INFORME DE CONTROL CONCURRENTE
N° 13-2022-OCI/0335-SCC

CONTROL CONCURRENTE
MUNICIPALIDAD PROVINCIAL DE CASMA
CASMA – CASMA – ANCASH

EJECUCIÓN DE LA OBRA:
“MEJORAMIENTO Y AMPLIACIÓN DEL SERVICIO DE
EDUCACIÓN PRIMARIA DE LA I. E. N° 88119 DEL CC. PP.
CARRIZAL, DISTRITO DE CASMA, PROVINCIA DE CASMA,
DEPARTAMENTO DE ÁNCASH”

IMAGEN N° 1
LOSA ALIGERADA DEL PABELLÓN "B"

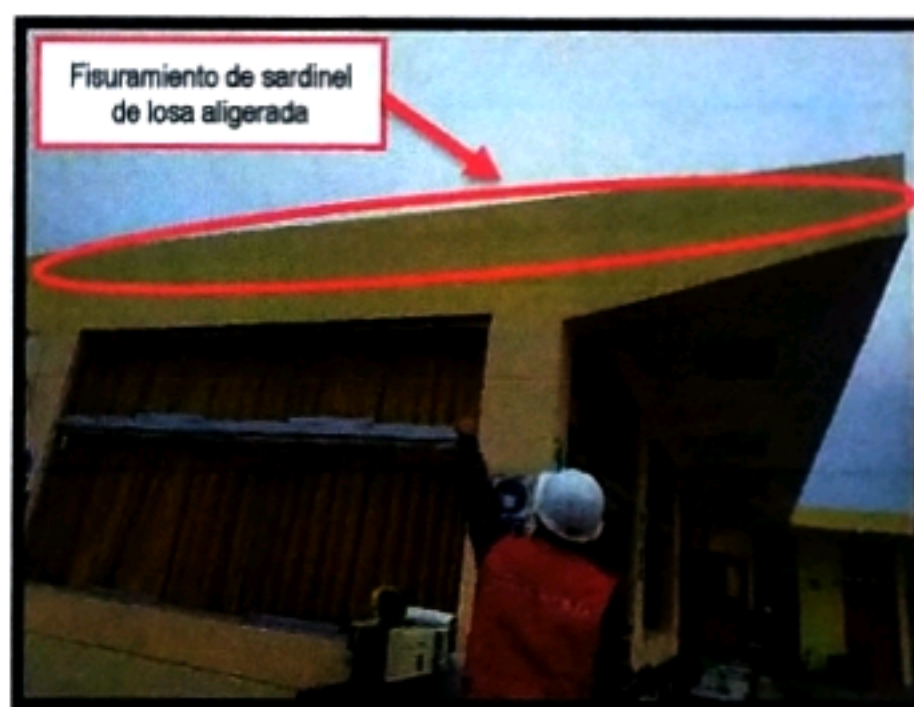
La comisión de control observó fisuramiento del sardinel perimetral de losa aligerada en el pabellón "B", producido posiblemente por el vaciado del concreto en diferentes edades formando una junta fría, lo descrito se muestra a continuación:

La situación antes mencionada evidenciaría deficiencias en el procedimiento constructivo y podría comprometer el tiempo de vida útil de la infraestructura.

IMAGEN N° 3
FISURAS EN VIGAS DEL PABELLÓN "B"

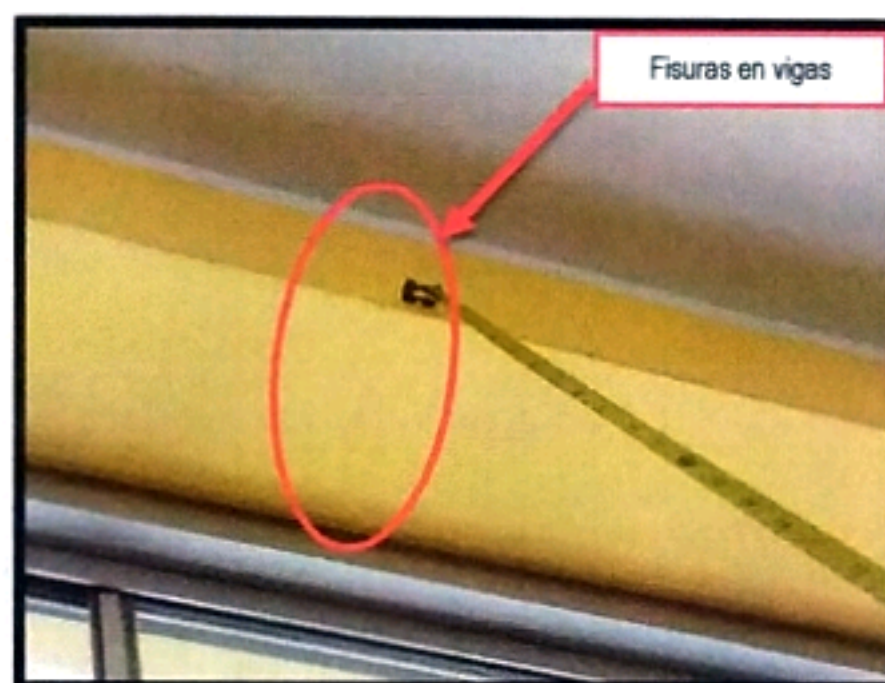
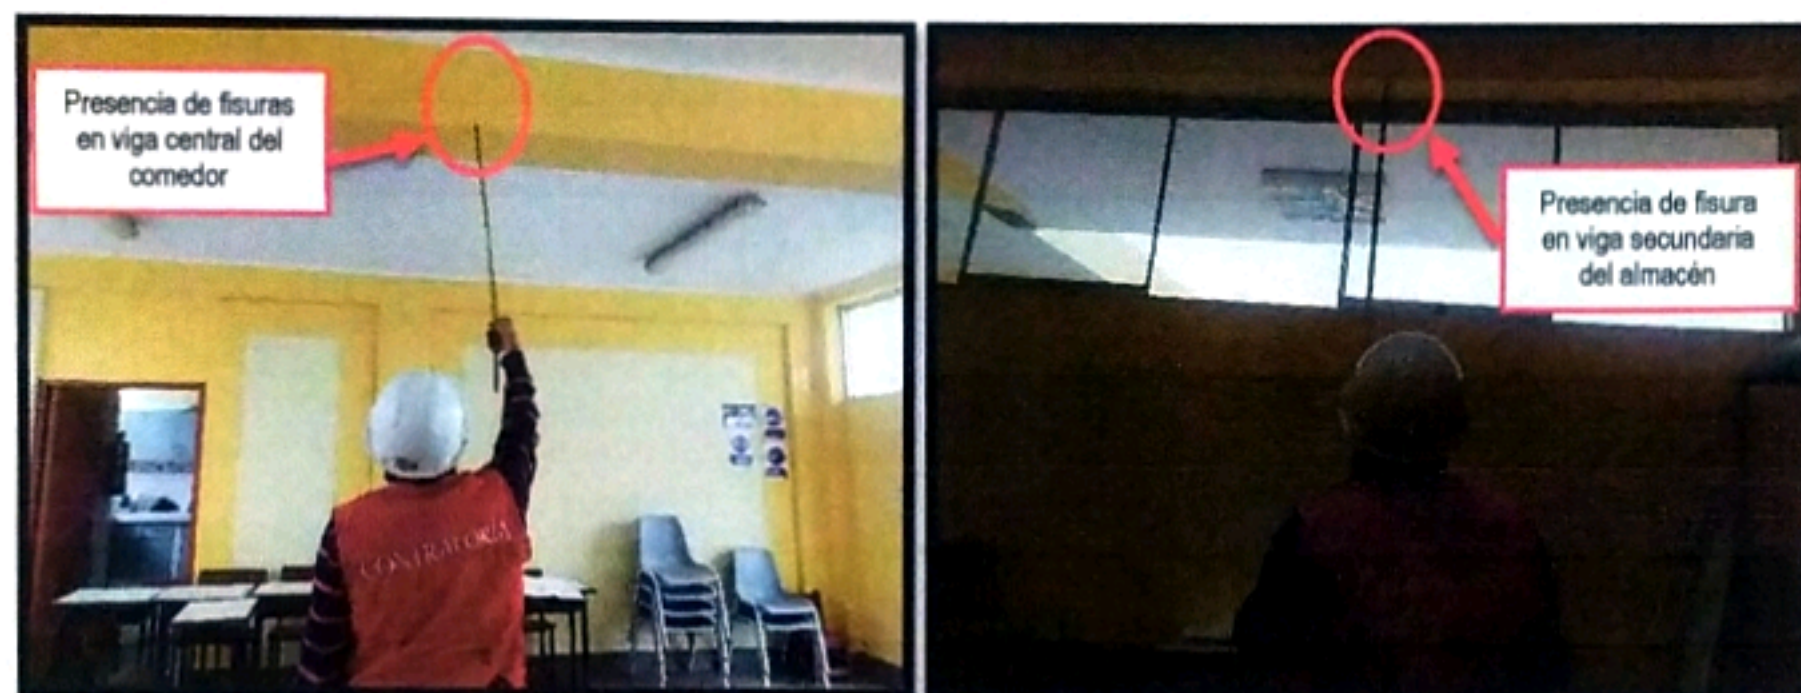
CUADRO N° 4
PRESENCIA DE FISURAS EN VIGAS DEL PABELLÓN "B"

N°	Descripción (vigas)	Observación
1	Viga del eje 4-4 entre ejes C y G	Presenta siete (7) fisuras
2	Viga del eje 3-3 entre ejes C y G	Presenta una (1) fisura

IMAGEN N° 4
FISURAS EN VIGAS DEL PABELLÓN "D"

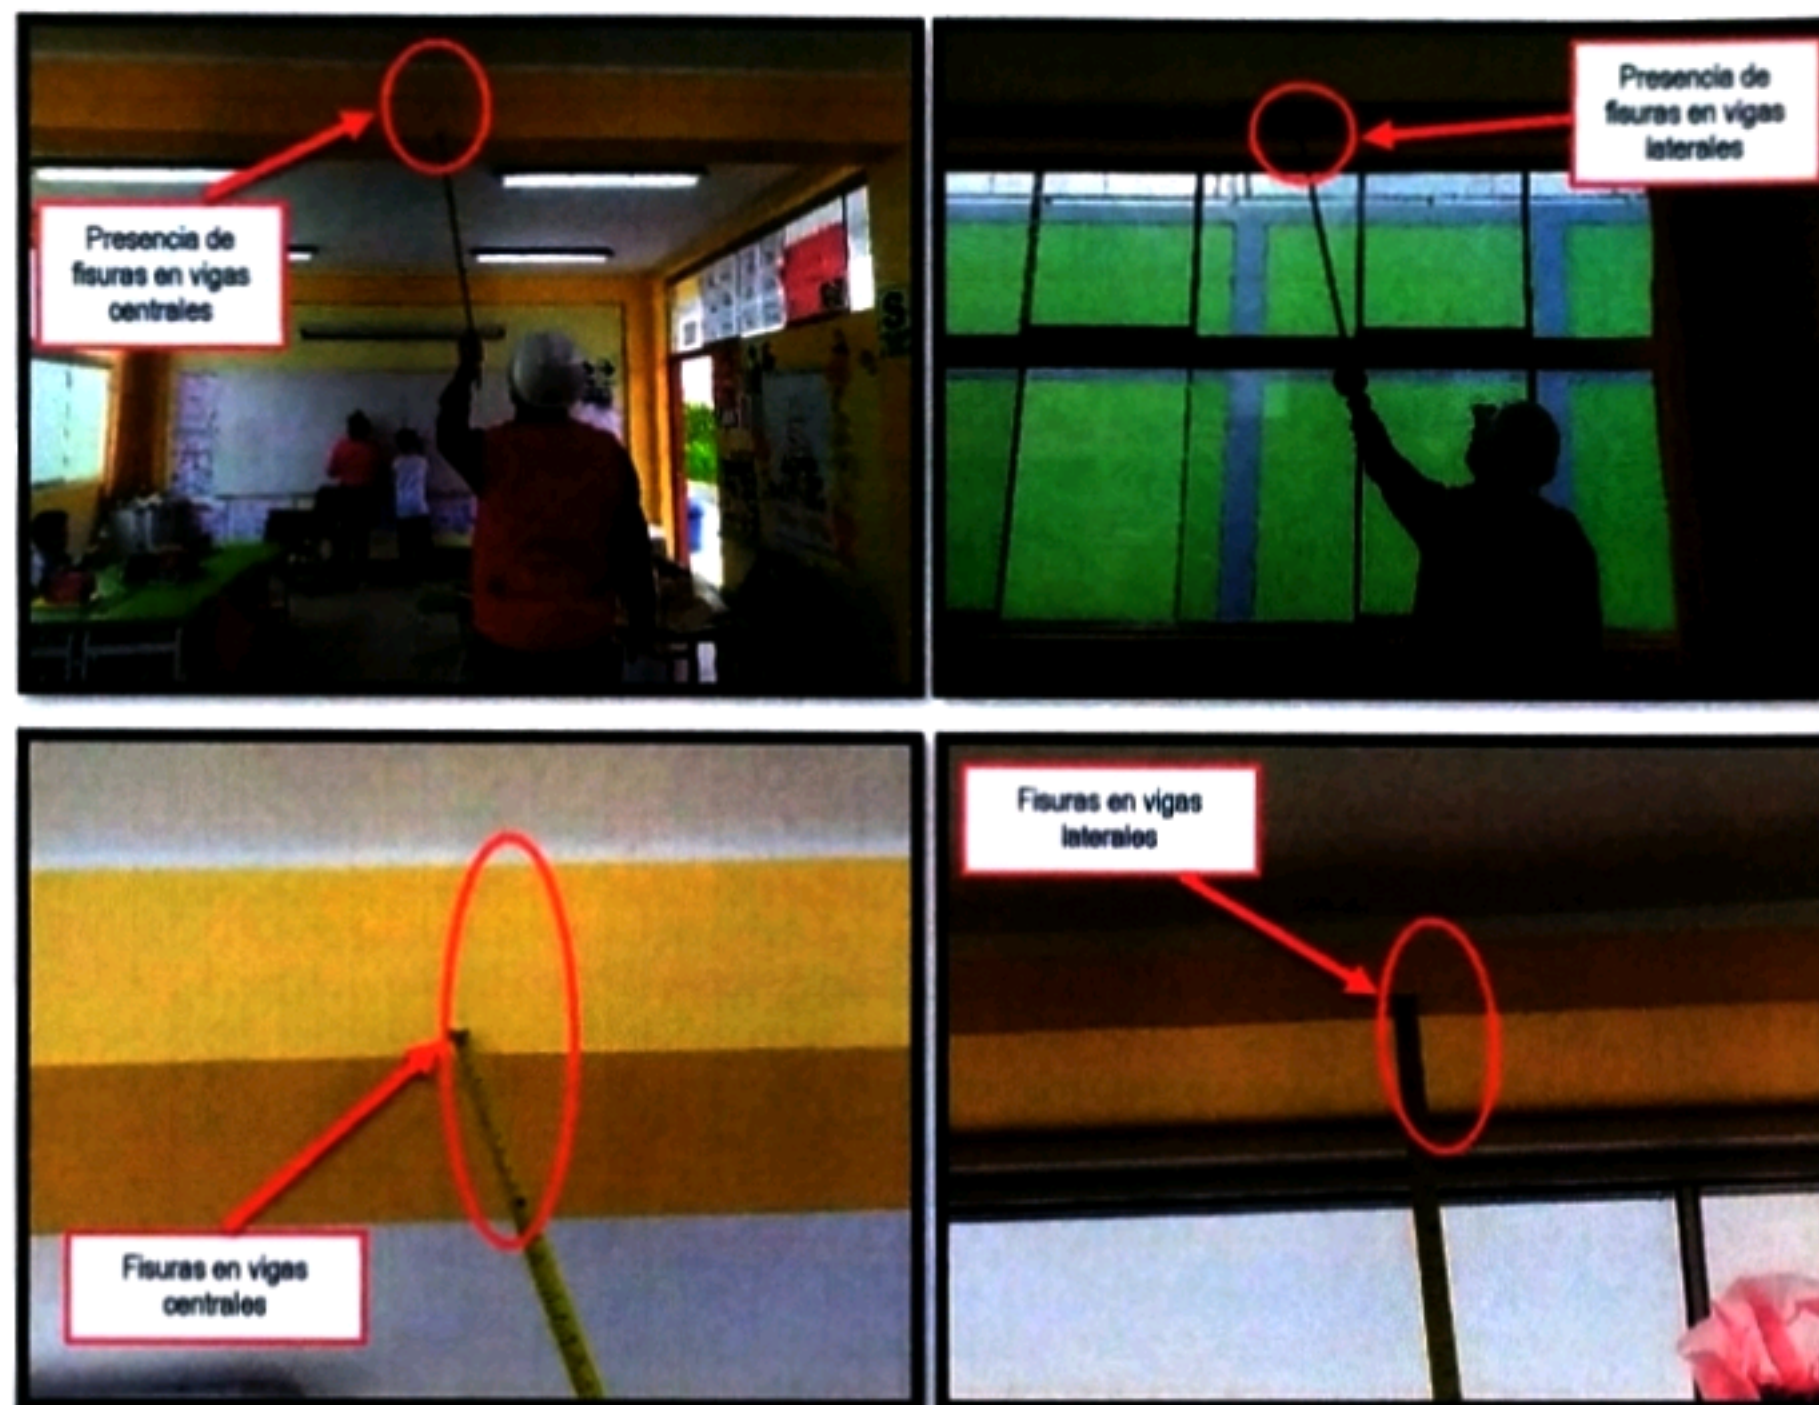
CUADRO N° 5
PRESENCIA DE FISURAS EN VIGAS DEL PABELLÓN "D"

N°	Descripción (vigas)	Observación
1	Viga del eje 1-1 entre ejes J y K	Presenta siete (7) fisuras
2	Viga del eje 1-1 entre ejes K y L	Presenta una (1) fisura
3	Viga del eje 1-1 entre ejes L y M	Presenta una (1) fisura
4	Viga del eje 1-1 entre ejes M y N	Presenta una (1) fisura
5	Viga del eje 1-1 entre ejes N y Ñ	Presenta una (1) fisura
6	Viga del eje 1-1 entre ejes Ñ y O	Presenta una (1) fisura
7	Viga del eje 17-17 entre ejes K y L	Presenta una (1) fisura
8	Viga del eje 17-17 entre ejes J y K	Presenta una (1) fisura
9	Viga del eje 17-17 entre ejes M y N	Presenta una (1) fisura
10	Viga del eje 17-17 entre ejes N y Ñ	Presenta una (1) fisura
11	Viga del eje 17-17 entre ejes Ñ y O	Presenta una (1) fisura
12	Viga del eje K-K entre ejes 1 y 17	Presenta una (1) fisura
13	Viga del eje L-L entre ejes 1 y 17	Presenta una (1) fisura
14	Viga del eje M-M entre ejes 1 y 17	Presenta una (1) fisura

15	Viga del eje N-N entre ejes 1 y 17	Presenta una (1) fisura
16	Viga del eje N-N entre ejes 1 y 17	Presenta una (1) fisura

El hecho mencionado afectaría la funcionalidad de la infraestructura ante un eventual movimiento sísmico.

IMAGEN N° 6
ESTRUCTURA METÁLICA DEL TANQUE ELEVADO CON ÓXIDO

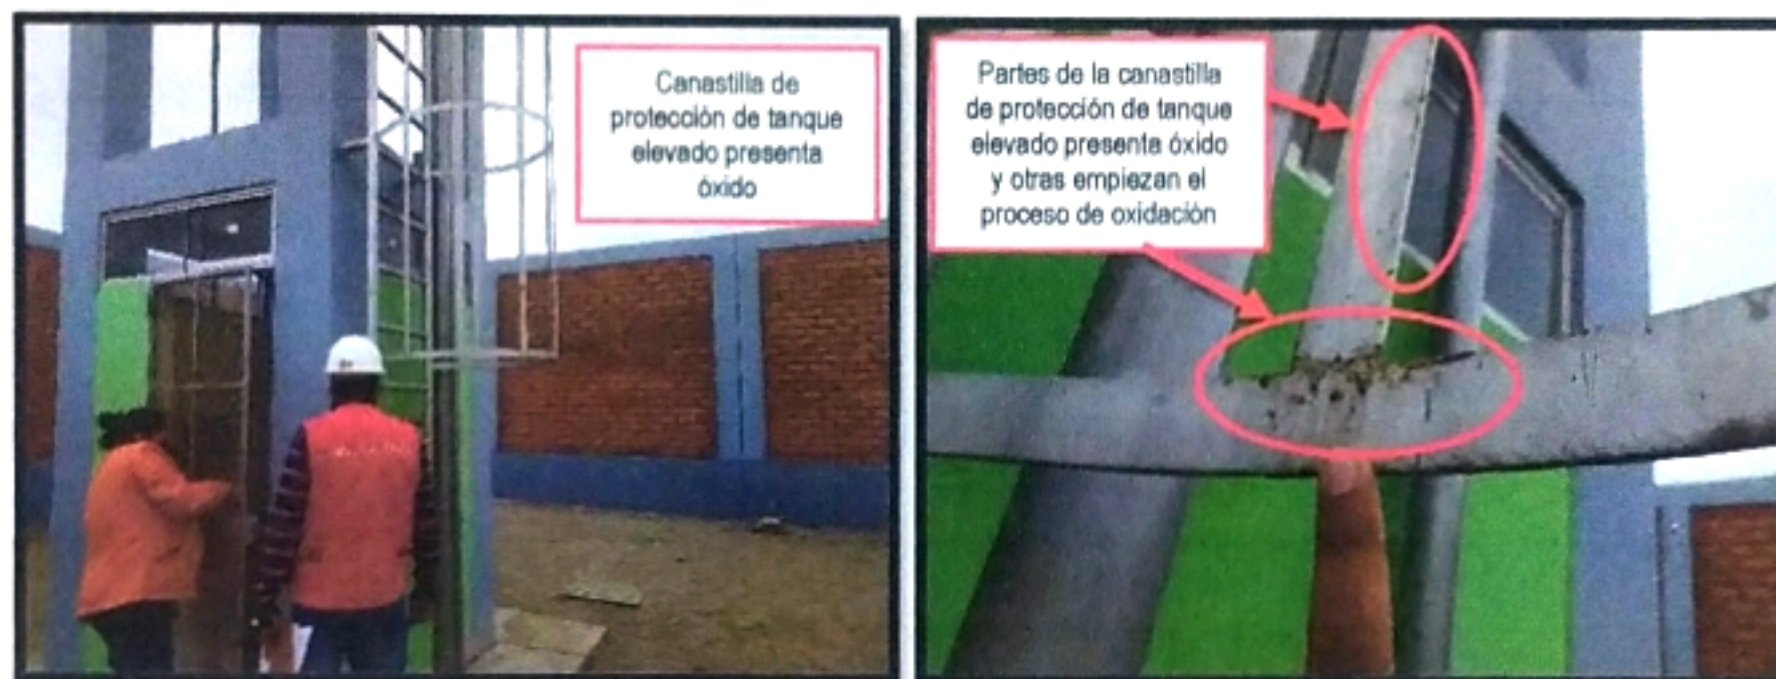
La comisión de control observó oxidación en la estructura metálica de la cisterna: cubierta (tapa) y escalera tipo gato, y en el tanque elevado: canastilla de protección. Lo descrito se muestra a continuación:

El hecho anterior evidencia un deterioro lo que implicaría una pérdida de vida útil de la estructura metálica de la canastilla de protección del tanque elevado, a poco más de un año de la recepción de la obra.

IMAGEN N° 10
DETALLE DE LUMINARIA TIPO II

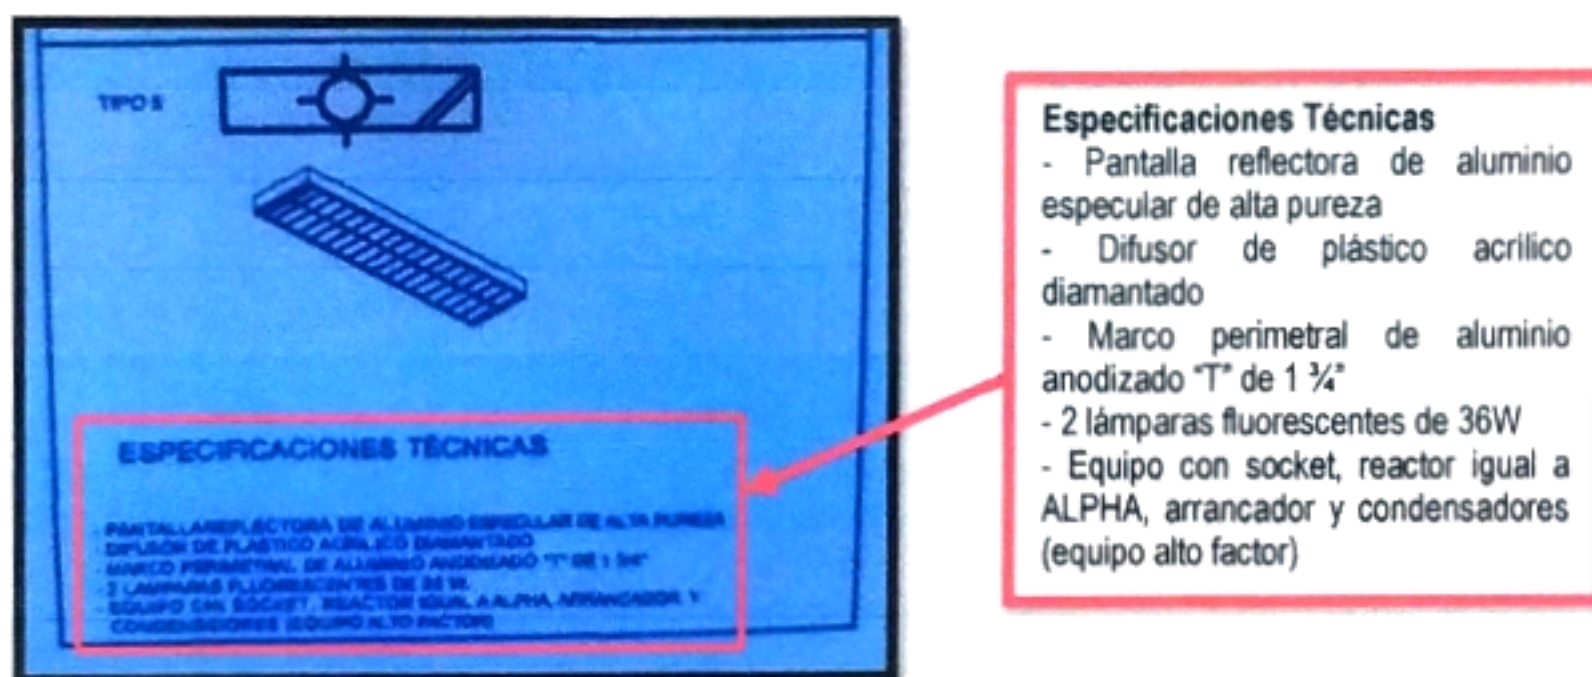
La comisión de control observó que las luminarias tipo II usadas en las instalaciones eléctricas no corresponden a lo presentado en las especificaciones técnicas del expediente técnico; que, a su vez fueron las mismas que se ha plasmado en los planos de replanteo.

Al respecto, el detalle que presentan los planos de replanteo de las instalaciones eléctricas con respecto a la luminaria tipo II es el siguiente:

El hecho mencionado posibilita la pérdida de la inversión valorizada en S/16 032,47 inc. IGV al no considerar la especificación técnica.

IMAGEN N° 11
LUMINARIA PARCIALMENTE DESPRENDIDA (COLGANDO)

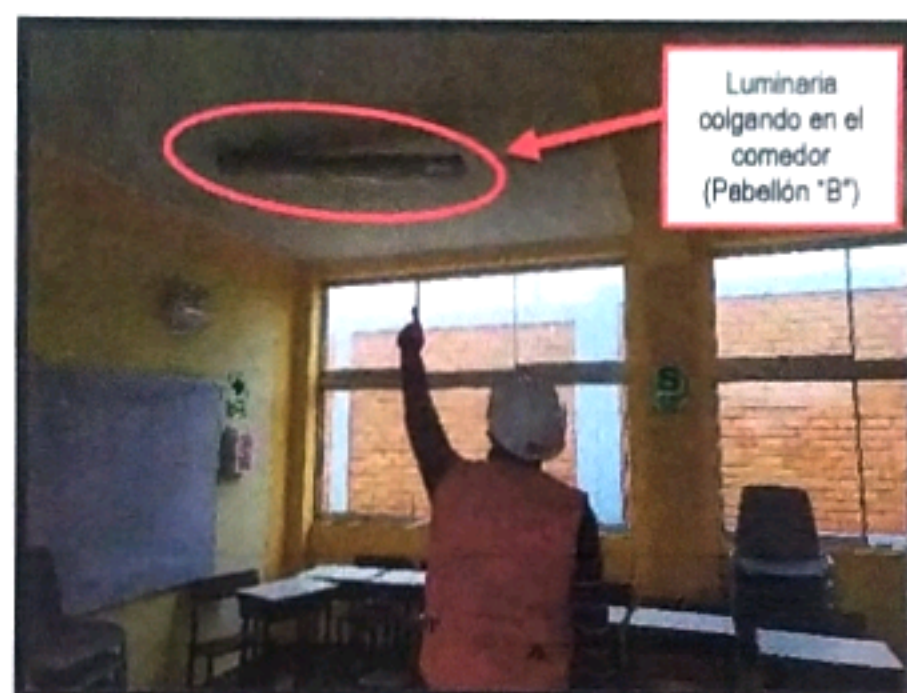
Asimismo, se apreció que una luminaria se encuentra parcialmente desprendida (colgando) en el comedor del pabellón "B", situación que presenta un riesgo de posibles accidentes, cortocircuitos, incendios, etc., ante un eventual desprendimiento de la luminaria.

IMAGEN N° 12
FLUORESCENTE INOPERATIVO

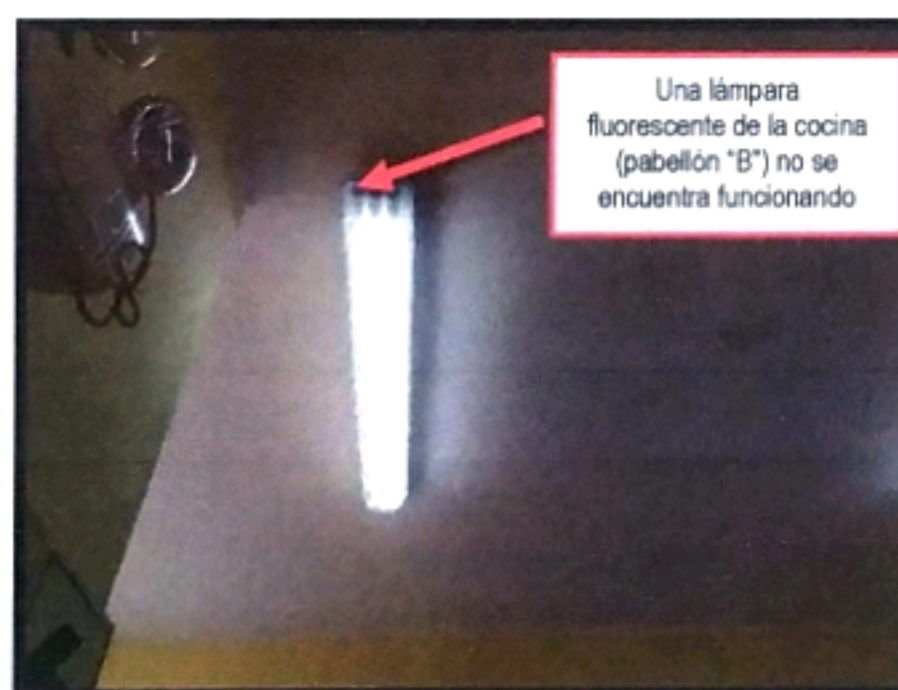
A su vez, una lámpara fluorescente de la cocina del pabellón "B" no funciona, evidenciando una deficiente conexión o calidad del artefacto instalado.

IMAGEN N° 13
DESPRENDIMIENTO DE REJILLAS DE LAS LUMINARIAS TIPO I

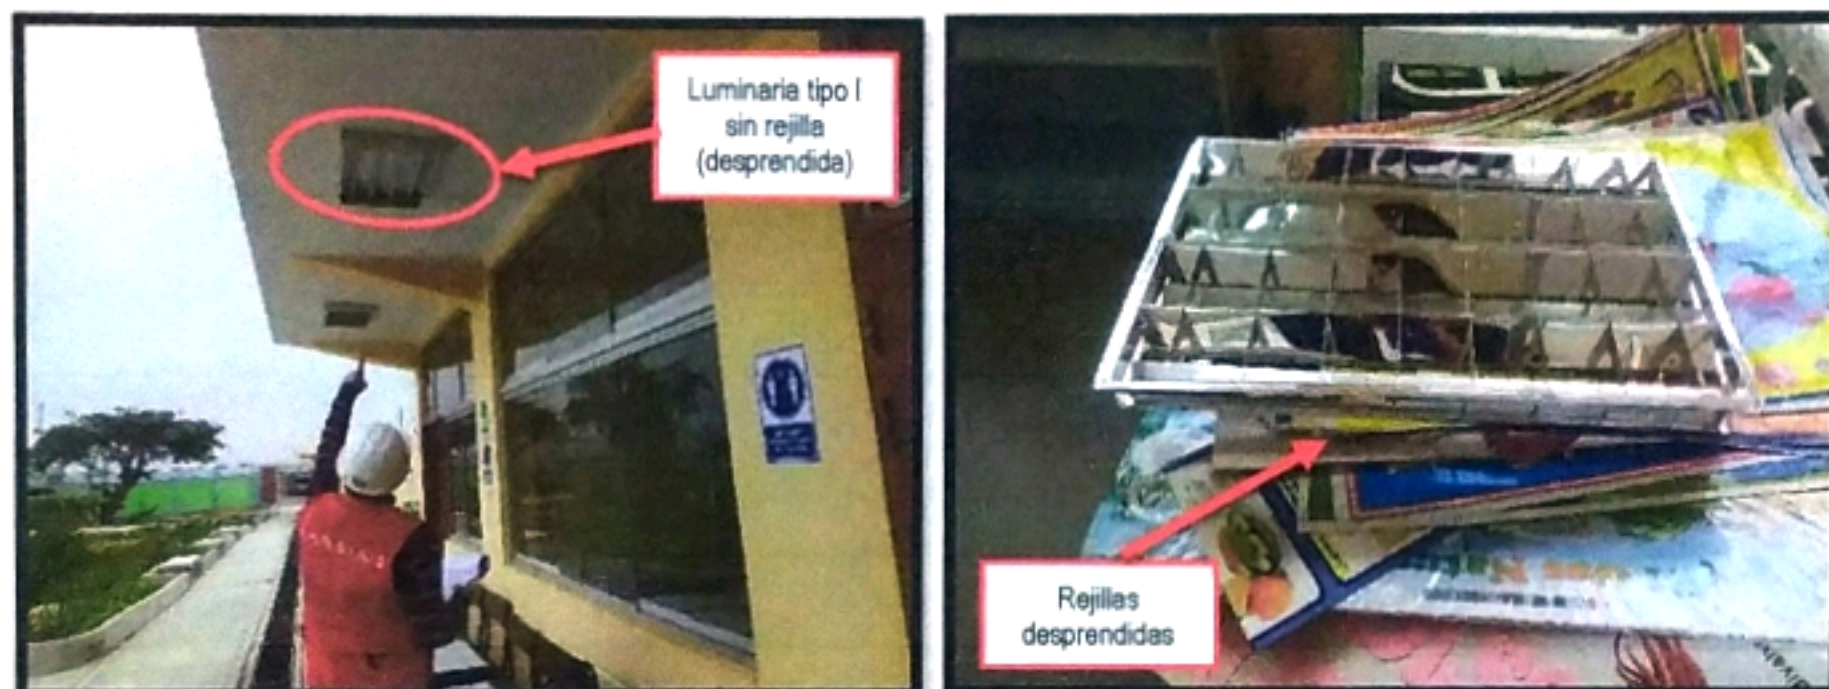
Finalmente, se pudo verificar que ya hubo desprendimiento de las rejillas de las luminarias tipo I, tal como se muestra a continuación:

La imagen anterior evidencia un deficiente procedimiento constructivo o deficiente calidad de los artefactos utilizados en la instalación de luminarias, lo que podría generar accidentes.
